OGGETTO: [ID_VIP: 10941] Istanza per il rilascio del provvedimento di VIA ai sensi dell'art. 23 del D.Lgs. n. 152/2006, relativa al progetto per la realizzazione di un impianto eolico, costituito da 11 aerogeneratori, di potenza unitaria pari a 7,2 MW, per una potenza complessiva pari a 79,2 MW, da realizzarsi nei comuni di Mesagne, Brindisi e Cellino San Marco (BR), in località "Lo Specchione", con opere di connessione alla RTN ricadenti nei medesimi comuni.

Proponente: Santa Chiara Energia S.r.l.

(Prot. Arpa Puglia n°15743 del 11/03/2024).

Parere Arpa Puglia

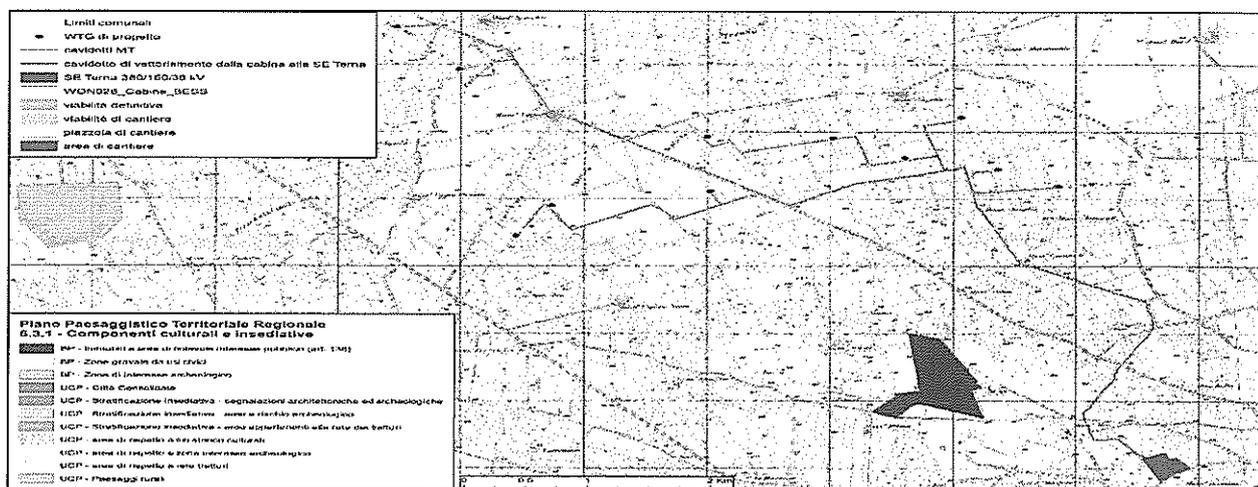
3) Gli impatti principali nella fase di cantiere e di dismissione sono legati alle attività che prevedono scavi e riporti per la costruzione delle trincee per la posa dei cavidotti, per la costruzione delle strade, per la costruzione delle fondazioni degli aerogeneratori e per l'allestimento delle aree di cantiere nei pressi di ciascun aerogeneratore. Le attività elencate comporteranno movimentazione di terreno e pertanto l'immissione in atmosfera di polveri e degli inquinanti contenuti nei gas di scarico dei mezzi d'opera. A tal proposito, **si rileva che non è stato sufficientemente relazionato sui possibili fattori di disturbo** (scavi, emissioni polverulente, gas di scarico dei veicoli e dei mezzi di cantiere, ecc.) al fine di adottare opportune misure di mitigazione, per la riduzione della produzione o la propagazione di polveri;

Struttura antropica e storico culturale – Componenti culturali e insediative PPTR.
 Il proponente non ha sufficientemente relazionato in merito a tale criticità

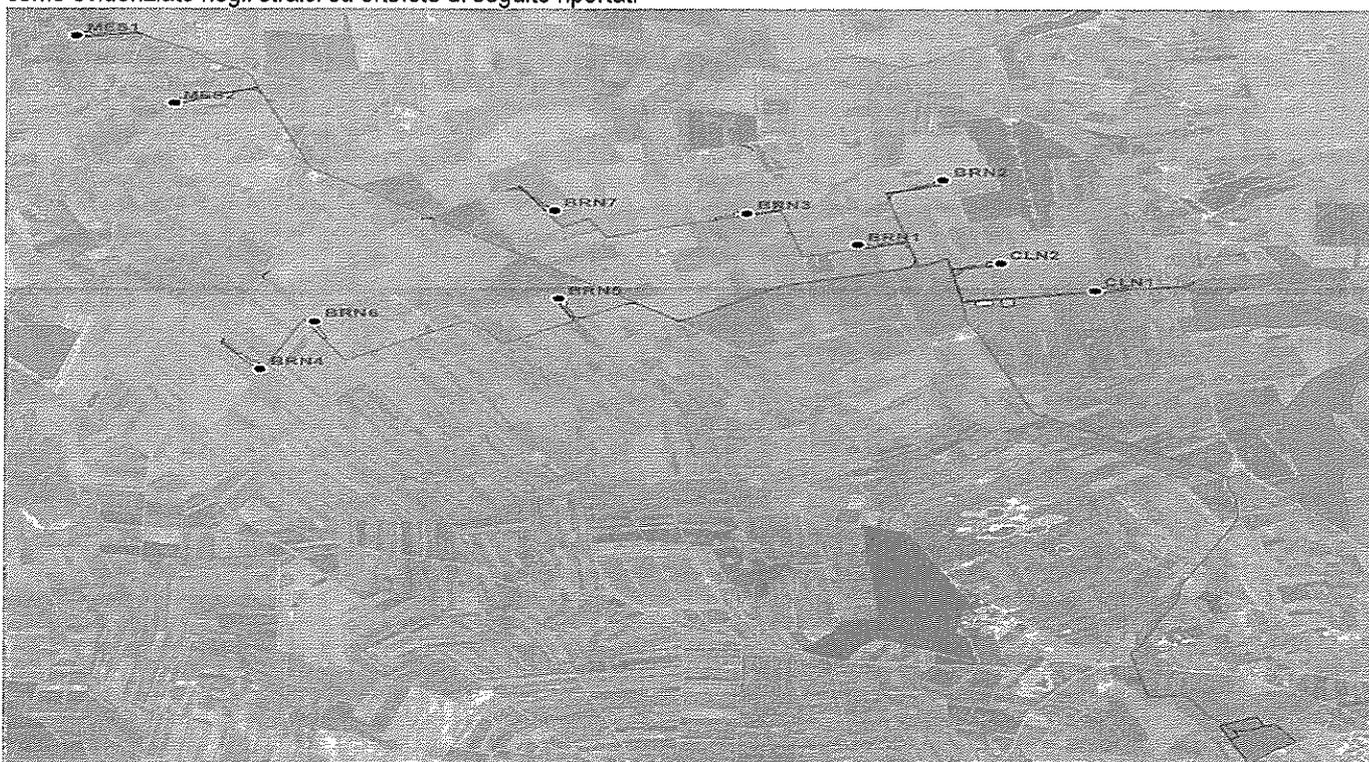
6) a pag.37 di 215 il proponente ha dichiarato che l'area d'intervento è interessata dalle seguenti componenti: "Struttura Antropica e Storico-Culturale - UCP - Area di rispetto delle componenti culturali e insediative: siti storico culturali (art. 82) – Masseria Uggio (soltanto i cavidotti MT);
